Bürger-Interessen-Gemeinschaft Sassenburg

Änderungsantrag – **öffentlich** – zur Vorlage **2022/034-1** Ausbau der K93 in der OD Triangel;
Zustimmung zum geänderten Ausbautentwurf

3.1 Radweg vom Dannenbütteler Weg bis Calberlah

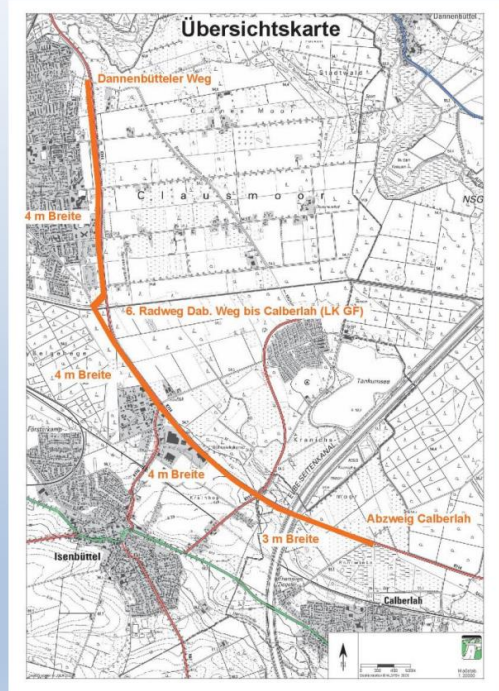
Bisheriger Zustand:
1,80 m breit
tlw. nur 1,50 m vom Fahrbahnrand

Mindestmaße:
2,50 m Radwegbreite
1,75 m Abstand vom Fahrbahnrand

Planung:
4 m Breite vom Dannenbütteler Weg bis K117
3 m Breite von K117 bis Abz. Calberlah
Führung entweder hinter dem Graben oder Grabenverlegung
